プリント基板用コネクタ BLZ / BLF 7.62HP および BLF 7.50HP の コーディング変更のお知らせ

従来のコーディング

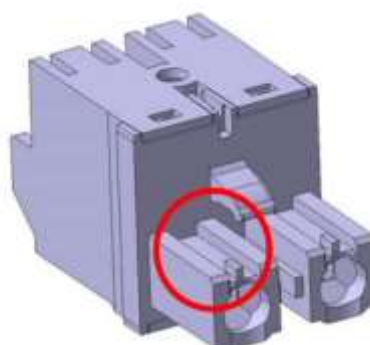
BLZ / BLF 7.62HP および BLF 7.50HP の、2 および 3 極用製品のコーディングデザインが、1 極部分のみ変更となります(上図参照)。この変更により、コネクタの上下逆などの誤接続を防ぎます。
